PZD.DT.2310.3.2022

Dotyczy: postępowania w trybie podstawowym bez negocjacji: „**Budowa mostu na rzece Seracz w Mławie wraz z drogą dojazdową**”.

Zamawiający informuje, że w terminie określonym w art. 284 ust. 2 ustawy z dnia 11 września 2019 r. *Prawo zamówień publicznych* (Dz. U. z 2021 r., poz. 1129 ze zm.) wykonawca zwrócił się do zamawiającego z wnioskiem o wyjaśnienie zapisów zawartych w SWZ oraz dokumentacji przetargowej.

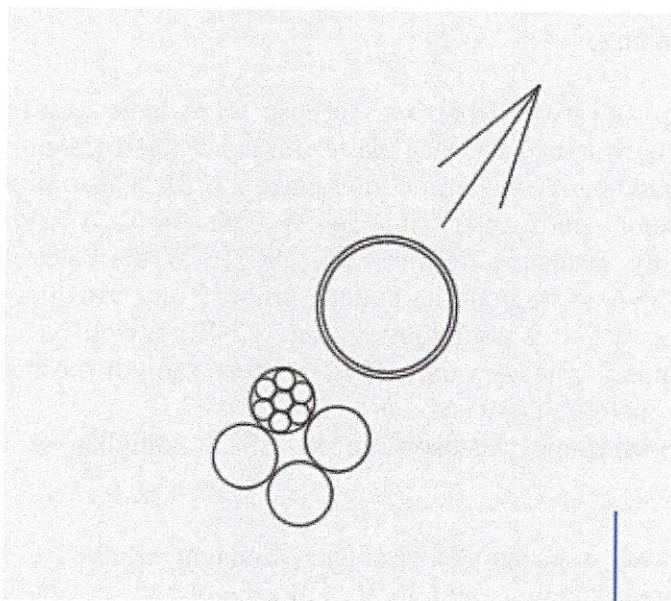
6. Prosimy o wskazanie profilu/przekroju kanału technologicznego (ilość, rodzaj, średnica rur) oraz typu studni. Załączony kosztorys jest niezgodny z dokumentacją projektową.

Powinno być :

- Budowa studni kablowej typu SKR-2 : szt. 25 (dł. 1500 mm, szer. 900 mm, wys. 1180),

- Budowa kanału technologicznego: 990 mb

a. Jedna rura osłonowa RHDPEk-s 125/108 (średnica zewn./średnica wewn/)

b. Trzy rury światłowodowe typu RHDPE 40/3,7 (z czerwonym wyróżnikiem paskowym

c. wiązka mikrorurek 40+7×10/8mm ułożonych w rurze jednościennej o przekroju kołowym Ø 40mm.
